Sujet : [INTERNET] PROJET PHOTOVOLTAIQUE - "la Garenne" "la Sablonnière" BAILLEAU- ARMENONVILLE

Position commune des associations Centre Vélivole du Val de l'Eure (CVVE) et Groupe l'Air sur le projet photovoltaïque « La Garenne » « La Sablonnière » portée par SAS ENGIE PV BAILLEAU (215 rue Samuel Morse – le Triade II – parc d'activités Millénaire II – 34000 MONTPELLIER).

Nous avons ainsi particulièrement porté notre attention sur le document « Évaluation du risque d'éblouissement par des modules photovoltaïques (centrale au sol) – Aéroport BAILLEAU ARMENONVILLE » émis par CYTHELIA Energy en version 2.1 et en date du 18 août 2021.

Figure 1 : Trajectoire d'approche étudiée (noir) et exemple d'une trajectoire réelle (bleu)

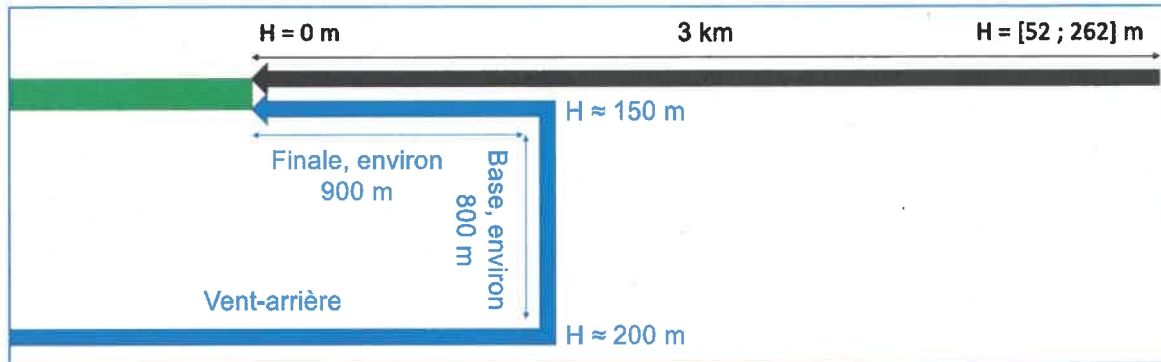
En effet, l'introduction du paragraphe IV « Analyse du risque d'éblouissement » précise que les trajectoires d'approche considérées pour l'étude sont un angle de 1° à 5° sur une distance de 3 km. Dans les figures 14 et 17, **seules les étapes de finales sont ainsi étudiées**, et non l'intégralité des circuits d'approche. Les branches dites « vent-arrière » et « étape de base » **sont manquantes**. De plus, les trajectoires d'approche étudiées s'apparentent à une finale telle que suivie par des appareils motorisés, et ne reflètent pas celles pratiquées en planeur (angle plus important, et variations d'angles plus importantes).

Une illustration des trajectoires étudiées et un exemple de trajectoire réelle est présentée en figure 1.

La limitation de la trajectoire d'approche à la seule étape de finale ne permet donc pas d'étudier correctement les risques d'éblouissement sur l'intégralité de la trajectoire nominale d'approche. Cette restriction **ne respecte pas les préconisations de la note d'information technique de la DGAC** qui stipule que « les trajectoires devant être prises en compte pour le risque d'éblouissement des pilotes sont les **trajectoires nominales**, spécifiques à l'aérodrome, de l'aéronef **en approche et en phase de décélération...** » (paragraphe 2.3.1).

Figure 2 : Reprise de la figure 15 de l'étude, montrant la trajectoire d'une étape de base main gauche en piste 18

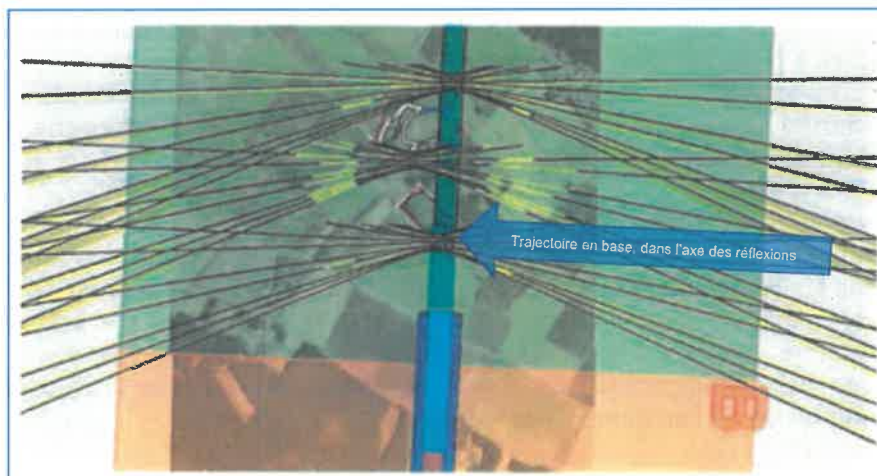
Cette simplification de la trajectoire d'approche nous semble **impacter l'évaluation du risque d'éblouissement**, notamment pour les approches sur la **piste 18**, les aéronefs en **étape de base faisant alors face aux installations photovoltaïques**, la portion sud du projet étant située entre 800 et 1200 m du seuil de piste, dans son axe (soit à l'intersection des étapes de base et de finale). **Le risque d'éblouissement nous semble important lors de cette phase** qui précède la finale, et qui a donc lieu quelques dizaines de secondes seulement avant l'atterrissage. En effet, d'après la figure 15 de l'étude, il apparaît que **des réflexions sont situées dans l'axe des étapes de base** (approximativement perpendiculaires à l'étape de finale, telle qu'illustrée en bleu dans cette figure). Cette illustration est reprise ci-dessous en figure 2, avec un schéma de la trajectoire suivie en étape de base, se trouvant dans l'axe des réflexions.

De plus, l'aérodrome de Bailleau-Armenonville est à usage restreint au vol à voile (vol de planeurs, aéronefs sans moteurs). L'atterrissage est une phase de vol critique en aéronautique, elle l'est d'autant plus en planeur : **l'interruption de l'approche et la remise de gaz en cas de gêne sont par définition impossibles**. Une gêne des pilotes lors de la trajectoire d'approche risque d'engendrer une perte de repères visuels, **compromettant la sécurité des vols**.

**Nous demandons donc la révision de cette étude** pour prendre en compte les **trajectoires d'approches complètes**, et notamment les étapes de base (main gauche et main droite) sur la piste 18.

*Figure 3 : Illustration du volume contenant les trajectoires d'approche en piste 18 (et exemples d'approches possibles en circuit main gauche)*

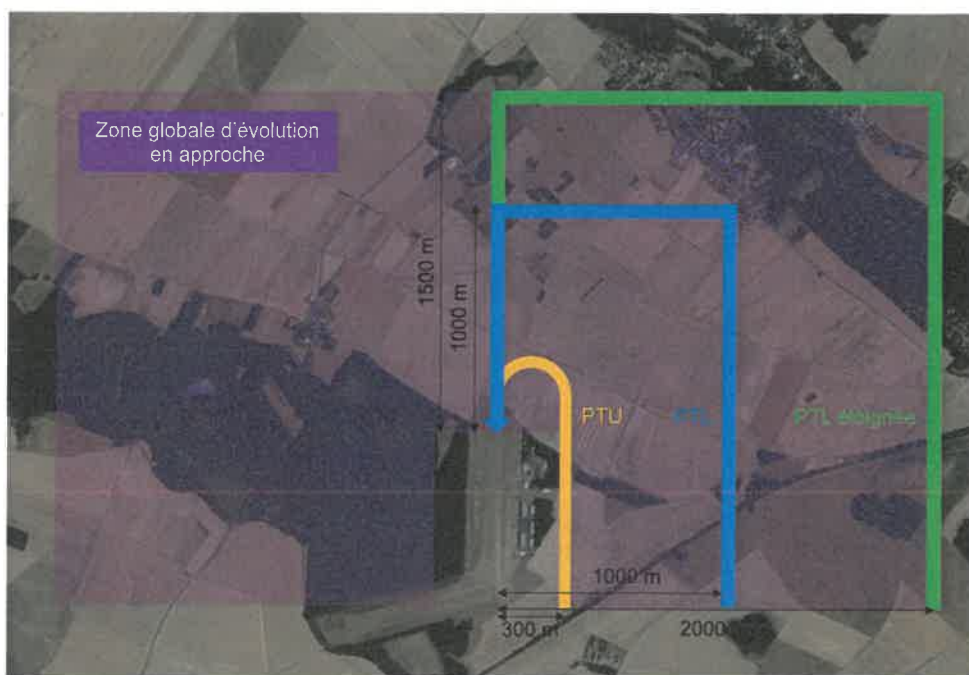
Compte tenu des différences dans les aéronefs, des variations des conditions météorologiques et de la nature des vols, **les trajectoires d'approche sont variées** et ont lieu dans un volume bien plus important que celui exploité pour l'étude. En effet, les approches peuvent être par exemple :

- PTU : prise de terrain en U; avec un virage continu entre la vent-arrière et la finale, très courte
- PTL : prise de terrain en L, comportant les 3 branches suivantes : vent-arrière, base, finale
- PTL éloignée : PTL dont les étapes de vent-arrière et de base sont réalisées avec un éloignement plus important entre l'aéronef et le terrain
- Prise de terrain adaptée en fonction de la situation du planeur

Il nous paraît ainsi pertinent de renouveler l'étude sur le risque d'éblouissement en phase d'approche en **prenant en compte les volumes englobants ces différentes approches**. La figure 3 les illustre (avec des exemples de distances) pour une approche en piste 18 main gauche, et présente le volume total (prenant en compte les approches main gauche et main droite).

Il en ressort que les angles d'approche varient entre 1° et 20° environ selon la position dans le circuit.

- Modification du volume d'évolution des aéronefs en approche tel que précisé plus haut ;
- Évaluation du risque d'éblouissement pendant les phases de décollage, dans la zone décrite plus haut.
